Universitätsstadt Gießen

Bebauungsplan Nr. GI 01/39

„Gleisdreieck Aulweg“

Stellungnahmen der Öffentlichkeit sowie der Behörden und sonstiger Träger öffentlicher Belange

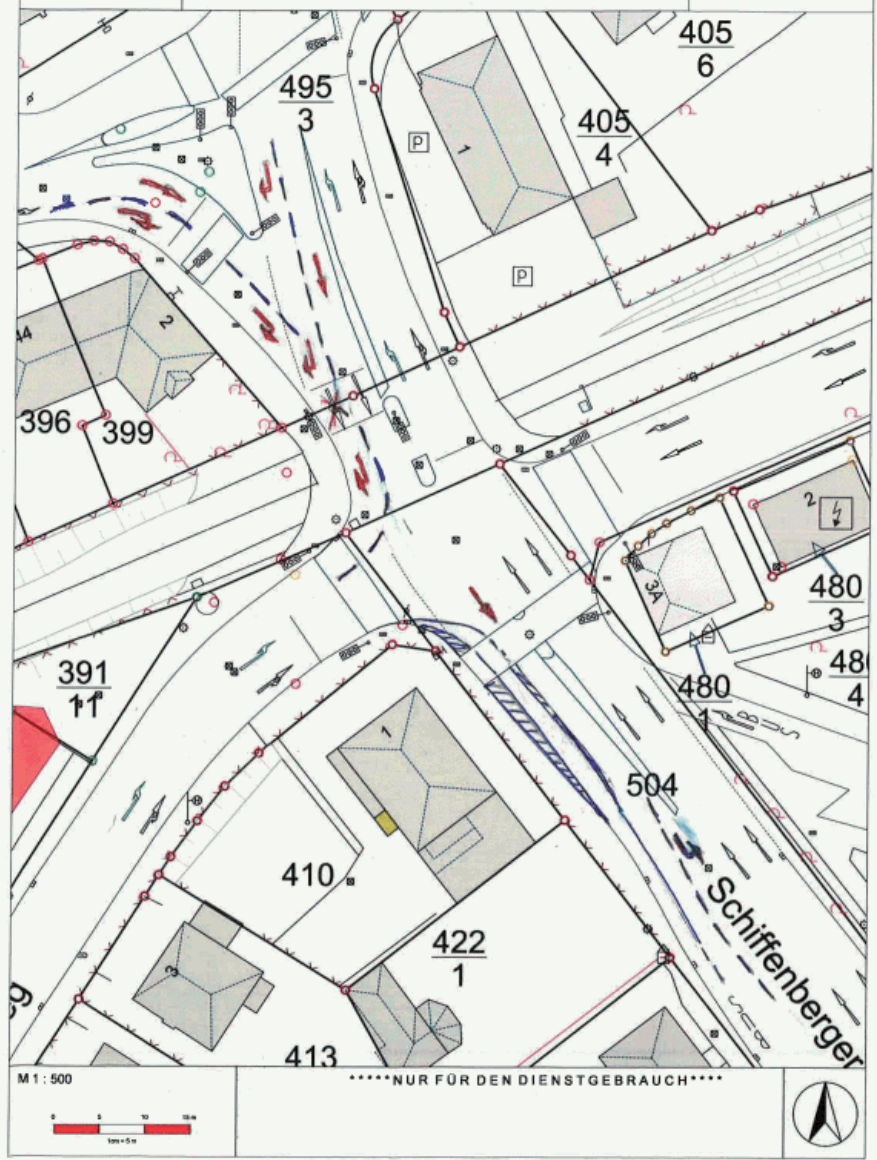
Zu 1.: Die Gestaltung und Verkehrsregelung im Bereich des Knotenpunktes Schiffenberger Weg/Aulweg/Gnanthstraße/Bismarckstraße/Nahrungsberg ist nicht Gegenstand der vorliegenden Bebauungsplanung. Die vorgebrachten Anregungen können daher nicht berücksichtigt werden, sind aber an das zuständige Tiefbauamt der Universitätsstadt Gießen weitergeleitet worden.

Das städtische Tiefbauamt teilte daraufhin mit, dass im Zusammenhang mit dem grundhaften Ausbau des Aulwegs insbesondere wegen der Leitungsträger nicht in den Knotenpunkt Schiffenberger Weg bzw. den Bahnübergang eingegriffen werden soll, da dies eine eigenständige und wegen der Beteiligung der Bahn langwierige Planung darstellt.

Im Zusammenhang mit der vorgeschlagenen Spuränderung muss davon ausgegangen werden, dass in die LSA-Schaltung eingegriffen und daher eine verkehrstechnische Überprüfung der Leistungsfähigkeit sowie Veränderung der LSA-Schaltung notwendig werden würde.

Temperaturfeldkarte
Bodennahes Temperaturfeld

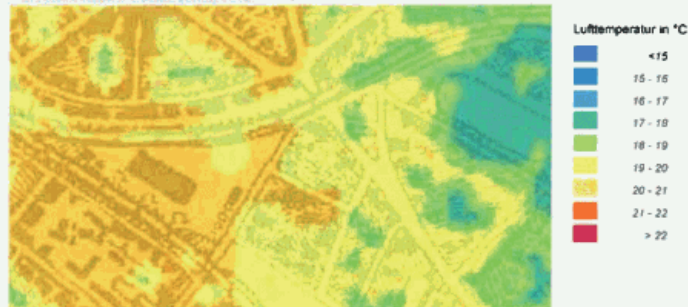
Die **Temperaturfeldkarte** zeigt, dass der versiegelte Bereich auf dem RKH-Gelände derzeit zu einer hohen Temperaturbelastung beiträgt.

Strömungsfeldkarte

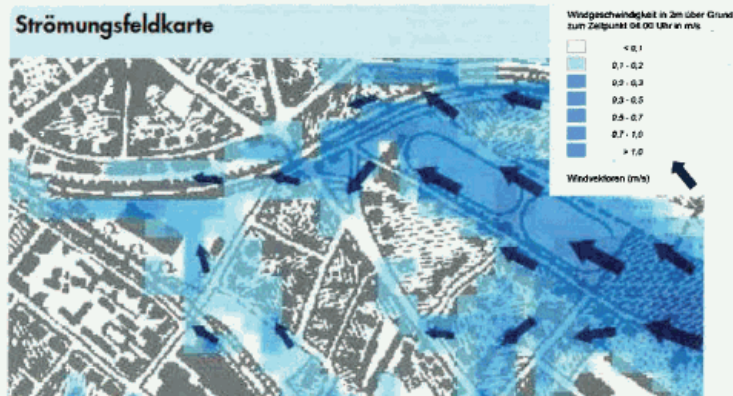
Die **Strömungsfeldkarte** zeigt, dass die unbebaute Hoffläche des ehemaligen RKH-Geländes zur Verteilung der Frischluftströme beiträgt. Der große Kaltluftstrom aus der Klingelbachaue wird im Bereich des Bahnüberganges und durch die Bebauung der Gnautstraße nach Westen abgelenkt.
